改善箇所説明図

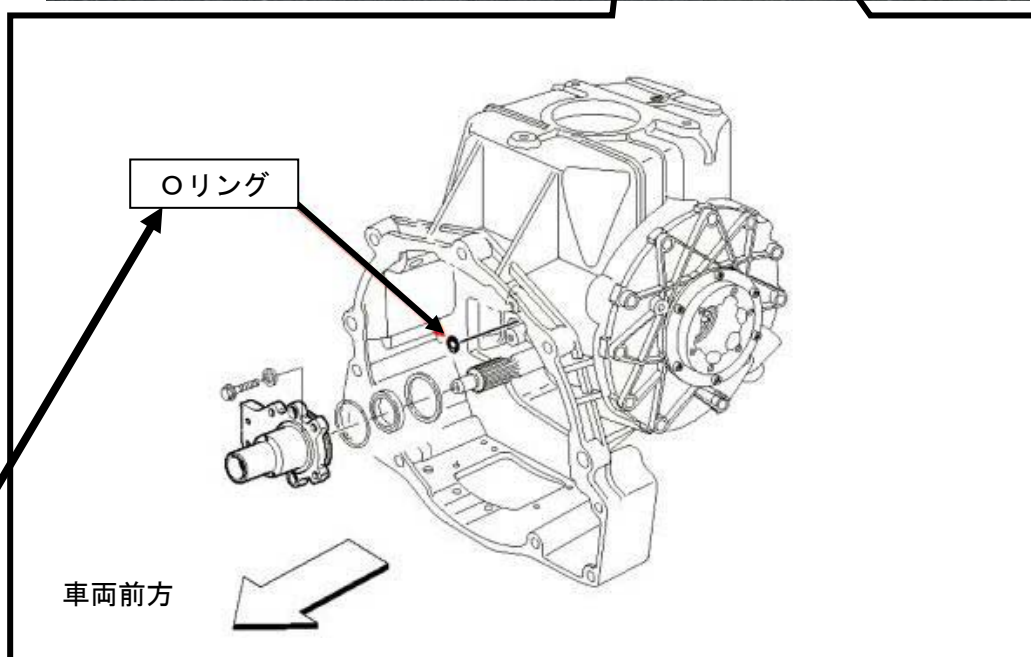
基準不適合発生箇所

変速機のクラッチハウジング内Oリングにおいて、異品が組み付けられたものがある。そのため、当該Oリングが作動油により膨潤し損傷すると、変速機の作動油に空気が混入するとともに作動油が漏れ、最悪の場合、クラッチの断続が出来なくなるおそれがある。

全車両、当該Oリングを正規品と交換する。

識別：クラッチハウジング上面に緑色ペイントを塗布する。
